Permis de Construire / Permis d'Aménager
Avis de la Direction Collecte des déchets, Propreté urbaine
et Parc matériel (D.C.P.P)

PC PA DP
DOSSIER NUMERO 014 271 24D0002

TRAVAUX : Réalisation d'un quartier mixte habitat et activités développant un maximum de 30000 m² de surface de plancher. Création de 7 macrolots

Quartier des Terrasses - Tranche n°4

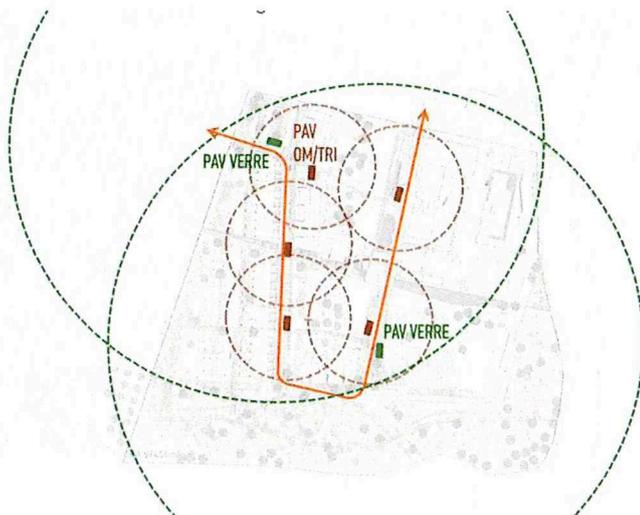
La voirie est adaptée pour les camions de collecte. Les esquisses de girations avec les deux camions de collecte sont concluantes.

5 points d'apport volontaire « OMR » et « sélectif » sont bien implantés sur le domaine public (1 PAV pour l'ensemble des maisons individuelles et 4 pAV pour les collectifs). L'aplomb de la colonne (au milieu de la plateforme), ne doit pas se situer à plus de 5 mètres du fil d'eau. Ceux-ci sont situés à moins de 50 mètres de chaque entrée de logement.

2 points d'apport volontaires « verre » sont prévus. L'aplomb de la colonne (au milieu de la plateforme), ne doit pas se situer à plus de 5 mètres du fil d'eau.

Il serait judicieux d'implanter les bornes « verre » proche d'un PAV «OMR et sélectif » afin de mutualiser les points d'apport volontaire.
